## Rapport de contrôle d'installations électriques à basse et à très basse tension

**RÉF. 88/2023/72214/03:1**

**DATE DU CONTRÔLE** 30/06/2023 **AGENT VISITEUR** Philippe Da Silva  
**ADRESSE DU CONTRÔLE** Rue de Nieuwenhove 75 (étage 3eme) - 1180 Uccle **TYPE DE CONTRÔLE** Visite de contrôle vente ancienne installation (8.4.2.)

### Croquis de position élémentaire et descriptif sommaire des tableaux

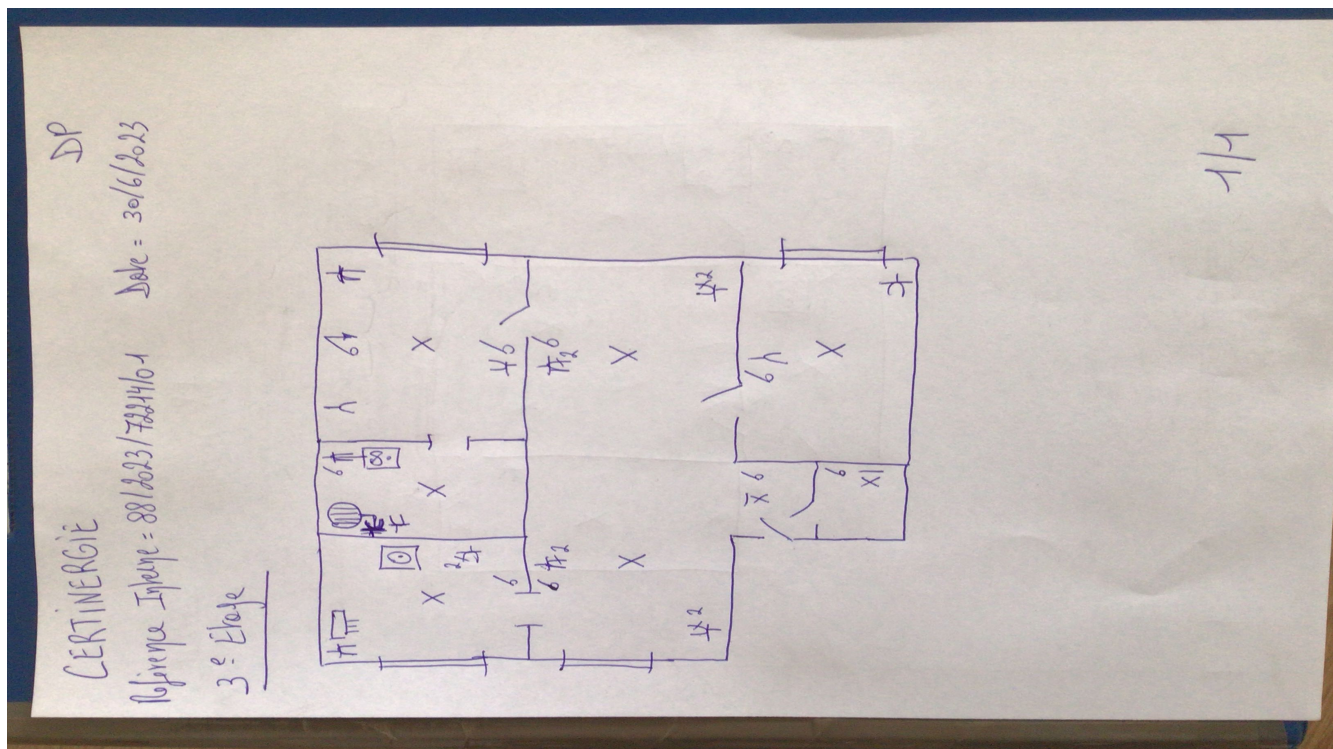
Conformité schéma(s) unifilaire(s) et plan(s) de position				Pas OK	Nombre de tableaux	2	Nombre de circuits	1 + 7
<b>Circuits</b>	TD1 2x 1P	TD2 2x 1P	TD2 12x 1P					
<b>Protection</b>	MJ 6A	F 50A	5x MJ 15A , 1x MJ 16A 3ka, 4x MJ 20A , 2x MJ 10A					
<b>Section (mm²)</b>	1,5	?	?					
<b>Conclusion</b>	OK	Pas OK	Pas OK

Le ou les socles de prise en défaut sont localisés dans prise Boiler
